Vorlagen Nr. 61/015/2019

**Vorhabenbezogener Bebauungsplan Nr. H 56 „Fundort des Neandertalers – Projekt Höhlenblick,, der Stadt Erkrath
Verfahren gemäß § 4 Absatz 2 Baugesetzbuch**

Beschlussvorschlag:

Abb. 14: Abgrenzung der FFH-Lebensraumtypen in Bezug zur B-Plan-Grenze (gelbe Umgrenzung); die Grenze des FFH-Gebietes ist in rot dargestellt (M: 1:2.500) (Quelle: <http://natura2000-melddok.naturschutzinformationen.nrw.de/natura2000-melddok/de/karten/n2000>).

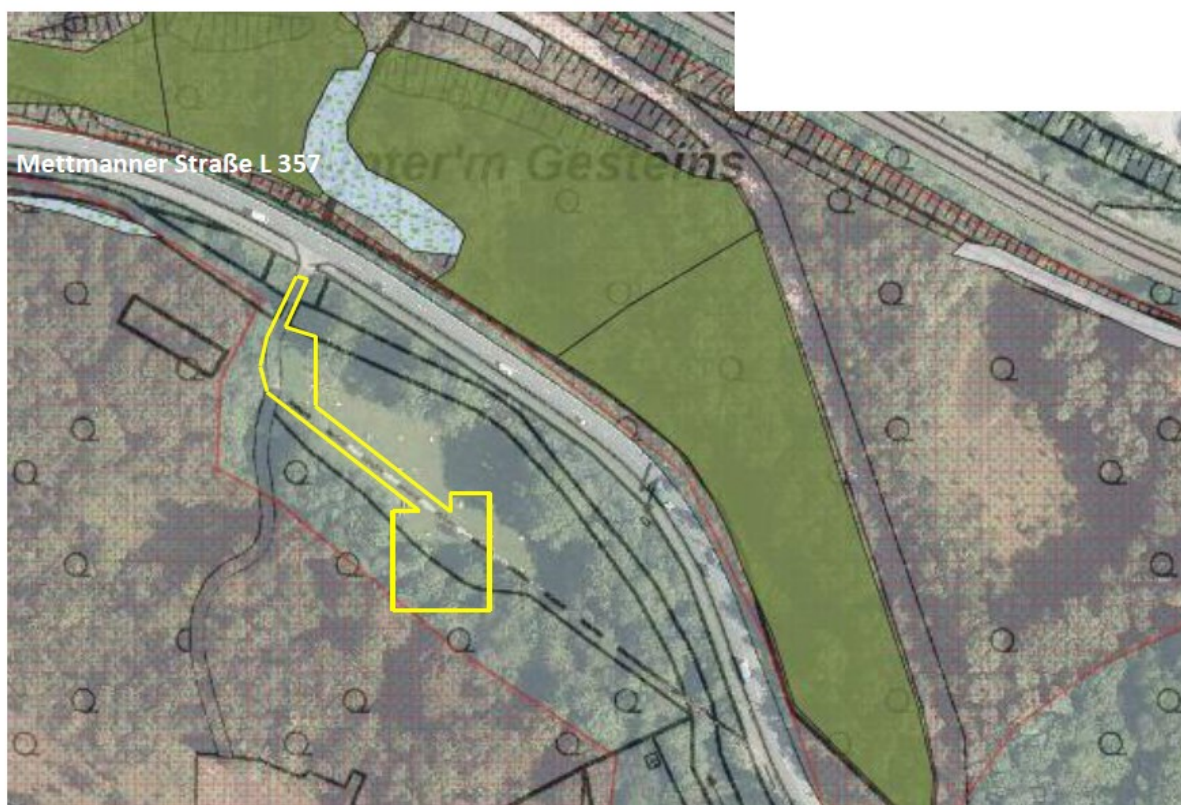
Das B-Plan-Gebiet ragt zwar in das FFH-Gebiet hinein, direkte Eingriffe finden durch die geplante Umgestaltung der Fundstelle im FFH-Gebiet aber nicht statt. Der geplante Turm und die damit verbundene Eingriffsfläche befinden sich etwa zehn Meter nördlich der Grenze des FFH-Gebietes.

Die UNB stimmt mit diesem Ergebnis überein.
